OLSEN TEC

Novo Articulador do Braço do Refletor

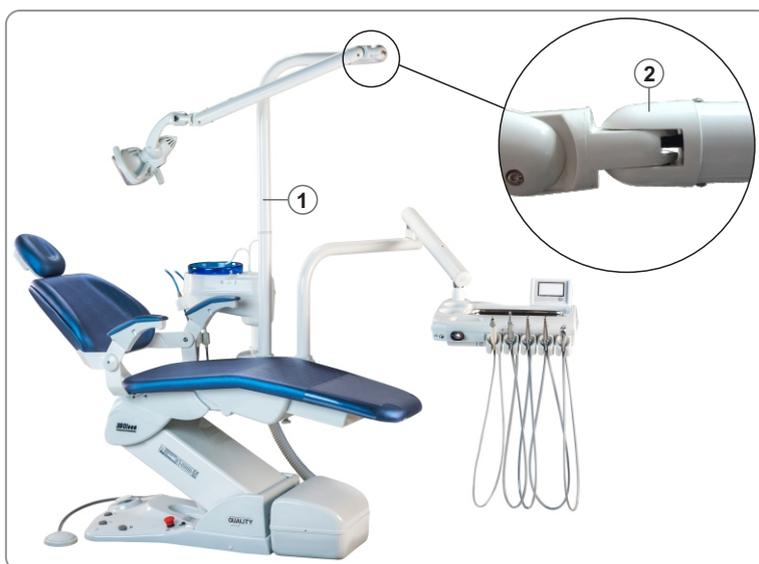
A partir de agosto de 2014 todos os braços primários do refletor (1) sofreram alteração no diâmetro interno, em virtude da otimização do processo produtivo.

Esta melhoria não apresenta mudanças visíveis, porém acarretou na alteração do diâmetro do Articulador Horizontal Concêntrico (2). Sendo que o articulador antigo possui diâmetro de 24mm, enquanto o novo possui 23mm.

Assim, os equipamentos produzidos antes de Agosto de 2014, utilizam o articulador de código 8100044, enquanto os equipamentos posteriores a esta data utilizam o articulador de código 8102115.
